/			安吉尔 ANGEL		
版次	更改文件号	分区	签名	年\月\日				J3410-ROC120		
设计	黄茂兵20230720	审核			比例	重量(g)	版本	末端反渗透净水机爆炸图		
会签					1:5	/	V0.0			
标准化		批准			共 1 页 第 1 页

1. 图纸基本信息

图号：1765432901425
名称：49_%E6%AD%A3%E6%A0%B7%E6%9C%ACJ3505-ROC120%E7%88%86%E7%82%B8%E5%9B%BE
版本：A.1
上传时间：2025-12-11 14:01:41
检测时间：2025-12-11 14:02:21

检测结论：不符合
符合项目数：1
不符合项目数：11

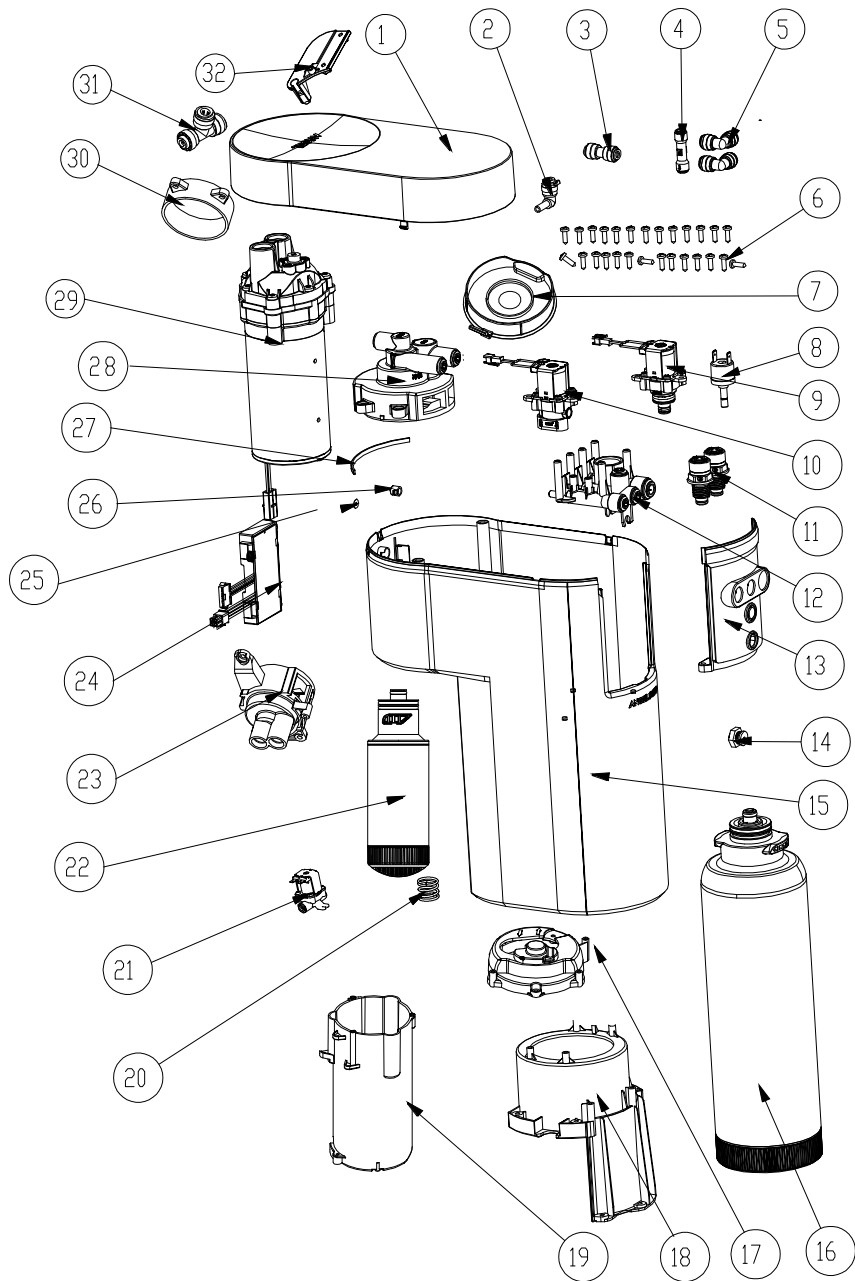
检测项目	检测结果	发现内容	位置描述	修改建议
未提供未注公差表，无法对比尺寸公差是否低于表中值	不符合	图纸右上角未发现未注公差表	图纸右上角区域	在图纸右上角添加未注公差表，包含尺寸范围和对应公差值
尺寸与公差精确度不一致，尺寸为整数而公差为十分位	不符合	存在尺寸为整数、公差为十分位的标注（如376±0.8等）	图纸尺寸标注区域	将尺寸标注为带小数点的形式（如376.0±0.8、682.0±1.2等）
未标注"△"符号，数量为0，未达到≥1个的要求	不符合	图纸中未发现带"△"标识的尺寸	图纸所有尺寸标注区域	在关键尺寸前添加"△"标识（如△702.5±1.2、△47.2±0.2等）
技术要求内容包含禁止条款，且未检查引用标准是否最新	不符合	技术要求中包含"带公差的尺寸是需要检验的重要尺寸"（规则4中a条禁止内容）	图纸左下角技术要求区域	修改技术要求内容，删除禁止条款；检查并引用最新生效的标准文件
人员信息完全缺失	不符合	图纸右下角标题栏人员信息区域无设计、审核、标准化、批准等信息	图纸右下角标题栏人员信息区域	填写设计、审核、标准化、批准等人员信息
未提供未注公差表	不符合	图纸右上角未发现未注公差表	图纸右上角区域	在图纸右上角添加未注公差表
存在安吉尔企业LOGO标识	符合	图纸右下角有"安吉尔 ANGEL"标识	图纸右下角标题栏区域	无
图号栏未填写	不符合	图纸右下部分标题栏图号栏空白	图纸右下角标题栏图号栏	填写图号信息
名称栏未填写	不符合	图纸下方标题栏名称栏空白	图纸下方标题栏名称栏	填写中文名称信息
材料栏未填写	不符合	图纸下方标题栏材料栏空白	图纸下方标题栏材料栏	填写材料信息
版本栏未填写	不符合	图纸下方标题栏版本栏空白	图纸下方标题栏版本栏	填写版本号信息
重量栏未填写	不符合	图纸下方标题栏重量栏空白	图纸下方标题栏重量栏	填写重量信息
